Option BO 88.028

D: Die Option **BO 88.028** dient dazu, mit Ihrer Hebeanlage **BO B18DM4** bzw. **BO B18DM4GS** Scheiben mit Rahmen aufzunehmen. Die Ausladung der Hebeanlage erhöht sich um 50mm.

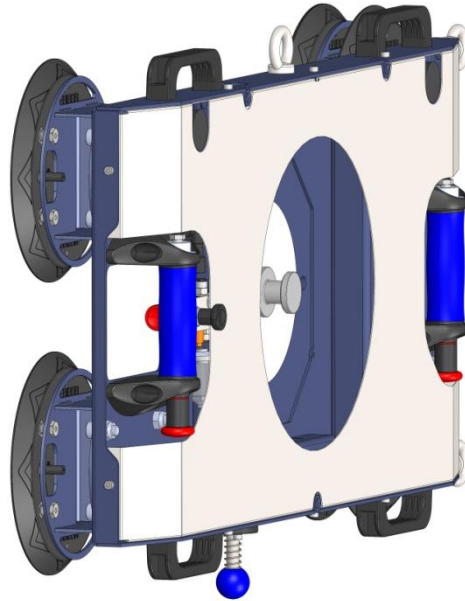
Durch veränderte Hebelverhältnisse verringert sich die maximale Traglast der Hebeanlage auf **150kg**

Sollten Sie diese Hebeanlage in Verbindung mit einem **Liftmaster B1 (BO 88.01)** verwenden, verringert sich die maximale Traglast des Gesamtsystems auf **150kg**.

E: Option **BO 88.028** serves for lifting glass panes including frames with your **BO B18DM4** or **BO B18DM4GS** lifting equipment. The projection of the lifting equipment increases by 50 mm.

Due to the changes in leverage, the maximum carrying capacity of the lifting equipment is reduced to **150kg**.

If you use this lifting equipment together with a **Liftmaster B1 (BO 88.01)**, the maximum carrying capacity of the overall system is reduced to **150kg**.
